COMMUNAUTÉ DE COMMUNES
DE L'OUTRE-FORÊT

RÉVISION ALLÉGÉE N°2
PLUI DU HATTGAU (67)

*VALORISATION DE LA RESSOURCE
GÉOTHERMALE PAR L'INSTALLATION D'UNE
CENTRALE CHALEUR ET D'UNE CENTRALE
LITHIUM À L'OUEST DU VILLAGE DE
SCHWABWILLER*

Mémoire en réponse conjoint à l'avis N°MRAe
2024AGE70 de la Mission Régionale d'Autorité
Environnementale (MRAe)

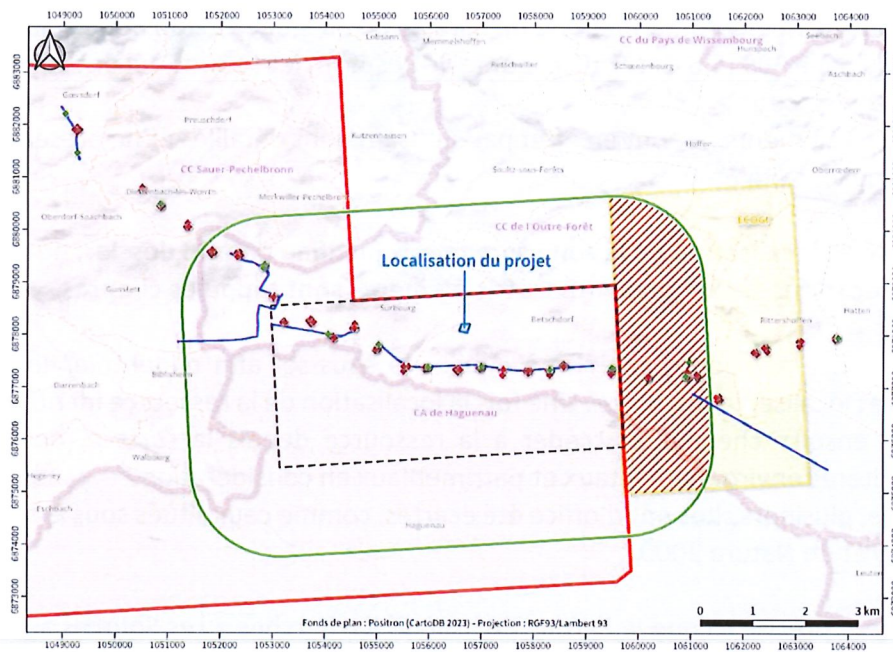
L'Ae recommande de détailler les alternatives de localisation possible à la création de la zone UT, notamment au sein de la « zone » d'Hatten retenue en tant que projet d'envergure nationale ou Européenne d'intérêt général majeur (PENE), et de justifier que le site finalement retenu est celui du moindre impact environnemental.

Lithium de France a d'abord cherché à imager le sous-sol afin d'identifier les structures géologiques et localiser la ressource. Une fois la localisation de la ressource identifiée, Lithium de France a ensuite cherché à accéder à la ressource depuis la surface, en prenant de nombreux critères environnementaux et patrimoniaux en considération.

Dans ce cadre, plusieurs sites ont d'office été écartés, comme ceux situés sous la forêt indivise de Haguenau et en Natura 2000.

Il est également précisé ici que le Permis Exclusif de Recherches « Les Sources » ne concerne pas la zone de Hatten, ni la zone UXa située à l'est de Betschdorf, tout comme les PER « Les Sources Alcalines ». De plus, ces zones sont trop éloignées des cibles en sous-sol.

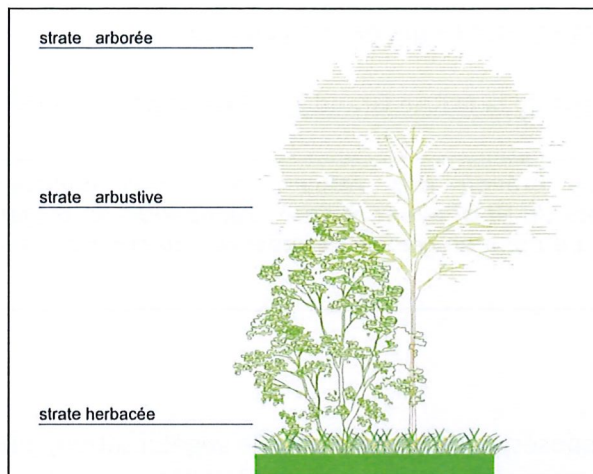
L'Ae regrette que le dossier n'indique pas le type de plantations à mettre en œuvre pour insérer visuellement la zone UT dans son environnement et **recommande de le préciser.**

Cependant, des précisions seront apportées au dossier, en particulier par l'intégration d'une Orientation d'Aménagement et de Programmation (OAP), comme cela avait été suggérée lors de la réunion d'examen conjoint avec les Personnes Publiques Associées (PPA) (Cf. Procès-Verbal).

Ce projet d'OAP est ajouté au dossier d'enquête publique, dans le document « prise en compte des avis PPA / CDPENAF / MRAe.
